2019年3月26日
株式会社 東芝ストレージ&デバイスソリューション社
東芝マイクロエレクトロニクス株式会社
システムソリューション技術部
〒212-8520 神奈川県川崎市幸区堀川町 580-1
Tel: 044-548-2673
Fax: 044-548-8321

I2C 機能に関するデータシート修正のご連絡

M3H グループ(1)

図 3.14 反復スタート検出フラグ(スレーブモード)

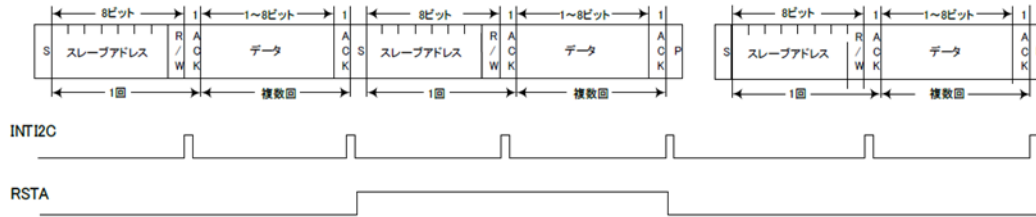
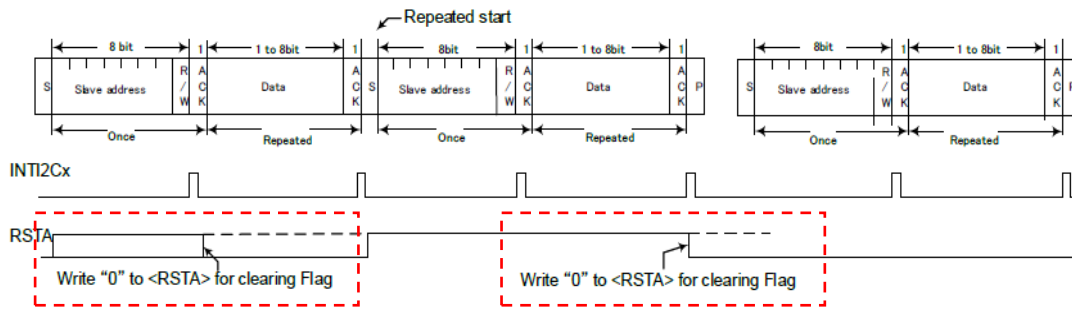
スレーブモード時、バスラインに反復スタートを検出した場合には、**[I2CxOP]<RSTA>**が"1"にセットされます。反復スタートは、マスタデバイスがスレーブデバイスに対してデータ転送を終了させずに、転送の方向を変化させる場合などに使用されます。

<RSTA>は、Reset 以外で初期化されないため、ストップコンディション発生時、またはバスフリーの時などに、フラグのクリア(<RSTA>=0)処理を行ってください。(図 3.14 参照)

マスタモードで**[I2CxPRSt]<PRStCk>**≠1の時、<RSTA>は、スタートコンディション発生後に"1"になりますので、最初の INTI2Cx 割り込み処理等で、クリア処理を行ってください。

図 3.4 I²C SCL 出力

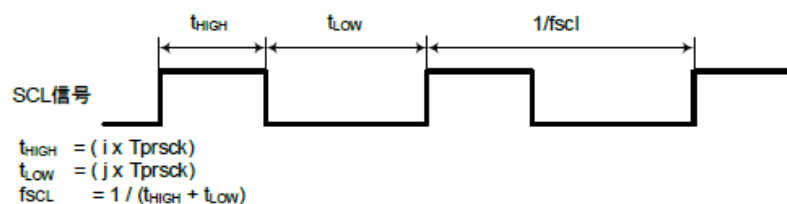
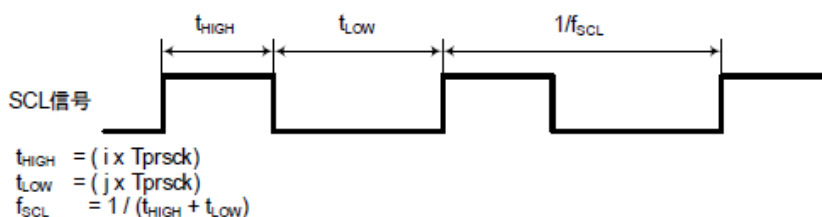
マスタ時、スタートコンディション発生時のホールドタイムと、ストップコンディション発生時のセットアップタイムは下記となります。

ホールドタイム :

$$[I2CxOP]<SREN>=0 : t_{HIGH}[s]$$

$$[I2CxOP]<SREN>=1 : 8T_{prscck} [s]$$

セットアップタイム :

$$[I2CxPRS]<PRSCCK>=1 : t_{HIGH}[s]$$

$$[I2CxPRS]<PRSCCK>\neq 1 : t_{HIGH} - T_{prscck} [s]$$
